Objet : BRUXELLES. Rue Haute, 204.

Demande de permis d'urbanisme portant sur la rénovation d'une maison avec aménagement d'un restaurant au rez-de-chaussée, cinq appartements et un studio aux étages, reconstruction d'une partie des annexes avec modification de volume, création d'une lucarne dans le pan arrière de la toiture et transformation des façades avant et latérale

Avis de la CRMS

Vue de l'immeuble en 2019. ©Google Street View

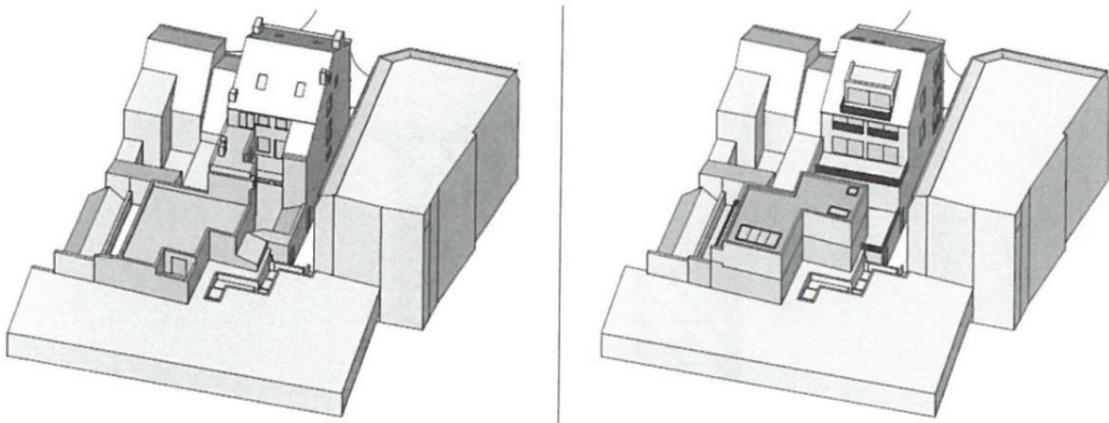
D'un point de vue du patrimoine, en façade à rue, afin de respecter la typologie caractéristique des immeubles néoclassiques, le nouvel enduit, dont il n'est pas précisé la couleur, devrait être dans une tonalité claire proche du blanc. Pour la même raison, la CRMS demande que les menuiseries, châssis et corniches ne soient pas de couleur noire mais également de couleur claire proche du blanc. Les garde-corps d'origine encore présents doivent être maintenus. Le store existant protégeant le commerce, est très imposant au niveau de l'espace public. La CRMS recommande de le limiter en prévoyant deux stores séparés, ne dépassant pas la largeur des vitrines de part et d'autre de la porte d'accès à l'HoReCa.

Ci-contre : coupe de la situation projetée. Plan tiré du dossier

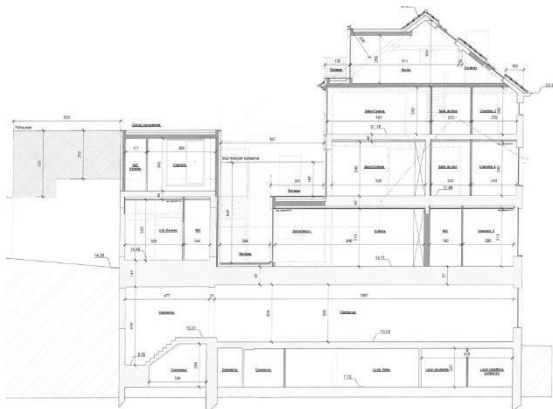
En façade latérale, la CRMS n'émet pas d'objection au principe de création de nouvelles ouvertures mais demande de renoncer à des portes-fenêtres équipées de garde-corps et de se limiter à quelques prises de jour ponctuelles et de taille plus modeste, respectant le principe de dégressivité et le caractère secondaire de cette façade. En façade arrière également, la CRMS demande de ménager les ambitions au profit d'une composition plus respectueuse de cette architecture et de son caractère secondaire
